## 改善箇所説明図

かじ取り装置 (パワーステアリングオイルホース)

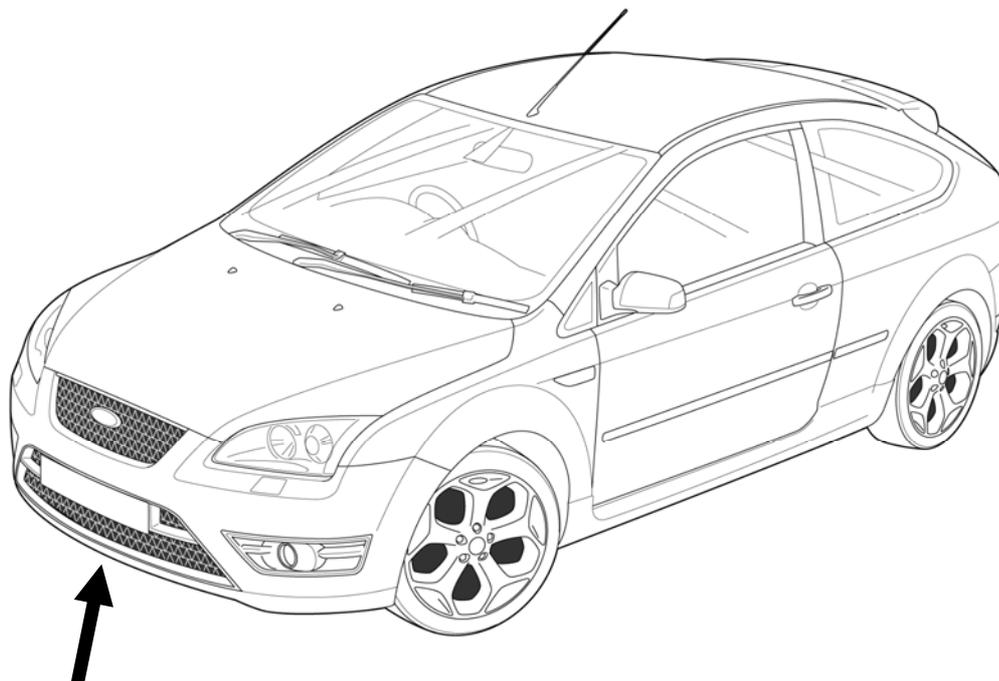
油圧式パワーステアリングにおいて、パワーステアリングオイルホースと当該ホースブラケットの固定位置が不適切なものがあため、低圧側の当該ホースが引っ張られ、疲労し亀裂が生じることがある。そのままの状態で使用を続けると、最悪の場合、パワーステアリングオイルが洩れ、ハンドルの操作力が増大するおそれがある。

全車両、当該ホースの取り付け状態を点検し、取り付け状態が不適切なものは、ブラケットを対策品と交換し、正しい位置に固定する。また、当該ホースに亀裂があるものは、当該ホース一式を対策品と交換する。
